IRSN
INSTITUT DE RADIOPROTECTION
ET DE SÛRETÉ NUCLÉAIRE

AVIS IRSN N° 2022-00025

Objet : Réacteurs électronucléaires EDF - PT ECS 11 du 26 juin 2011 - Confortement pérenne de la « digue en gravier » du canal de Donzère Mondragon - Dispositif de protection de la digue autour des conduites appartenant à ORANO.

Figure 1. Coupe type d'une digue en rive droite du canal de Donzère Mondragon

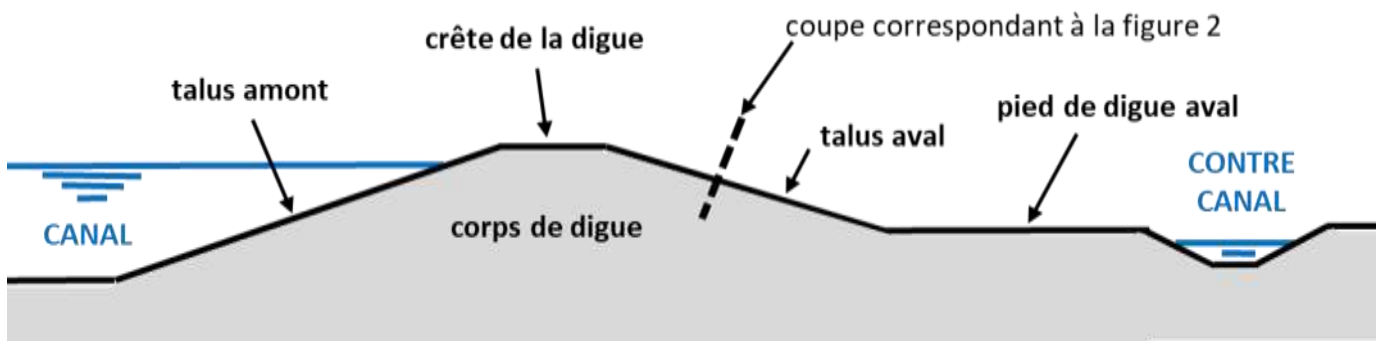
Par ailleurs, des conduites appartenant à ORANO, véhiculant de l'eau, traversent la digue en gravier dans son secteur central. La rupture, notamment à la suite d'un séisme, d'une ou de plusieurs de ces conduites pourrait conduire à une érosion externe du talus aval de la digue (voir Figure 1 en Annexe), et à une éventuelle rupture

Depuis le site ORANO, après avoir franchi le contre-canal à l'ouest de la digue, ces conduites sont enterrées dans le talus aval de la digue en gravier (voir Figure 1 en Annexe), puis passent à environ 1 mètre sous la crête de la digue avant de redescendre dans le canal de Donzère Mondragon, à l'exception des deux conduites « D » de diamètre 1000 mm qui débouchent sur un déversoir en béton situé sous la crête de la digue.

Figure 2. Coupe transversale du dispositif de protection, repérée sur la figure 1

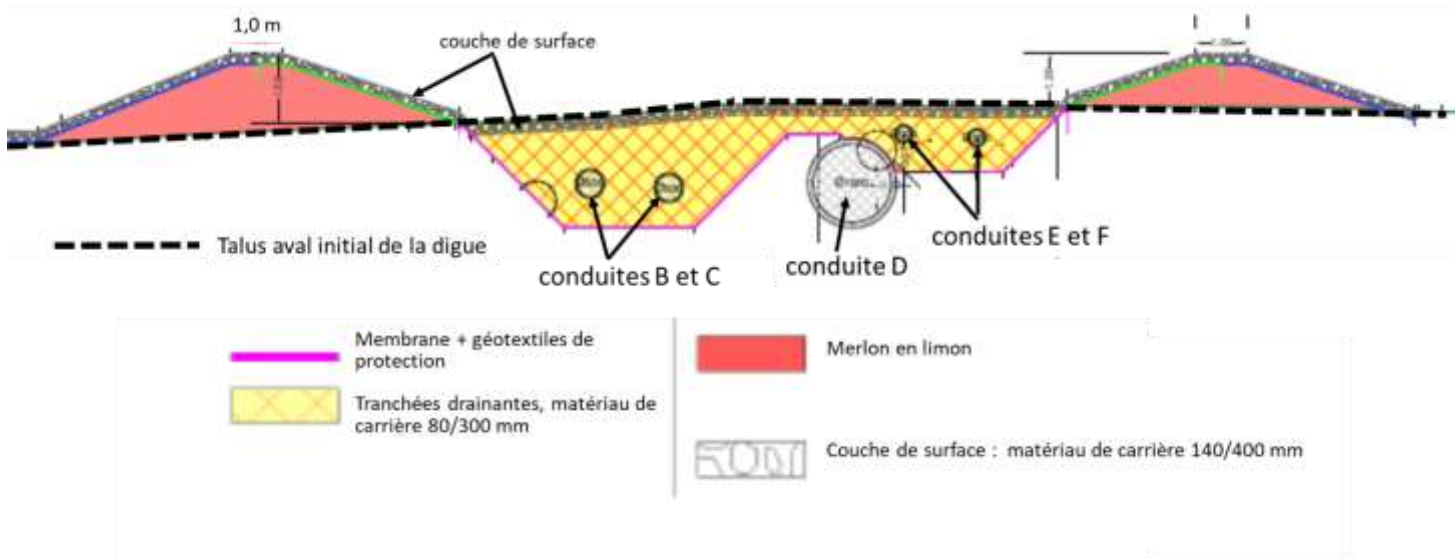
Le principe de ce dispositif, qui n'a pas de fonction de rétention des eaux, est de réaliser, autour de chaque couple de conduites (B et C ainsi que E et F), une tranchée remplie de matériau drainant posé sur un complexe d'étanchéité composé d'une géomembrane⁴ comprise entre deux géotextiles de protection mécanique (voir Figure 2 en Annexe). Du fait du collage, à la fabrication, de la membrane aux géotextiles, le risque de glissement entre ces différents éléments est exclu. Le matériau drainant est une grave calcaire dont les dimensions sont comprises entre 80 et 300 mm. Deux merlons en matériau limoneux, disposés sur la digue de part et d'autre de la zone des conduites, canalisent les eaux de rupture des tuyauteries et les dirigent vers le contre canal. La tranchée drainante et les merlons sont recouverts d'une couche de blocs de dimensions comprises entre 150 et 400 mm, afin de prévenir les effets d'affouillement par une lame d'eau s'écoulant entre les deux merlons.

Le dispositif est conçu par EDF en supposant une rupture simultanée des conduites B, C, D et F, qui génère un déversement d'eau dont le débit total est de 5,5 m³/s pour une vitesse à la sortie des conduites de 10 m/s environ. Cette vitesse décroît rapidement quand l'eau diffuse dans la tranchée drainante, et se limite à 0,3 m/s en surface, dans la couche de blocs de dimensions 150-400 mm.

La tranchée drainante à réaliser autour des conduites se trouvant séparée du corps de digue par le complexe d'étanchéité, ce dernier pourrait constituer une surface de glissement préférentielle en cas de séisme. EDF étudie la stabilité en cas de séisme de niveau noyau dur de la digue au droit de la tranchée drainante en prenant en compte une valeur égale à 28° pour l'angle de frottement entre le complexe d'étanchéité et les matériaux

L'IRSN note que le dispositif de protection est conçu et dimensionné pour conduire vers le contre-canal les débits d'eau qui pourraient résulter de la rupture simultanée des quatre conduites ORANO concernées. L'IRSN considère que les techniques mises en œuvre sont usuelles dans le domaine des ouvrages hydrauliques, et que le dispositif fonctionne de manière passive, ce qui est satisfaisant. **En conséquence, l'IRSN estime acceptable la conception du dispositif présentée par EDF pour la protection de la digue en gravier dans la zone des conduites d'ORANO.**

L'IRSN n'a pas de remarque sur la valeur (28°) retenue par EDF pour l'angle de frottement entre le complexe d'étanchéité et les matériaux encadrant, et estime acceptable la position d'EDF selon laquelle le dispositif de protection n'est pas de nature à dégrader les conditions de la robustesse sismique de la digue.
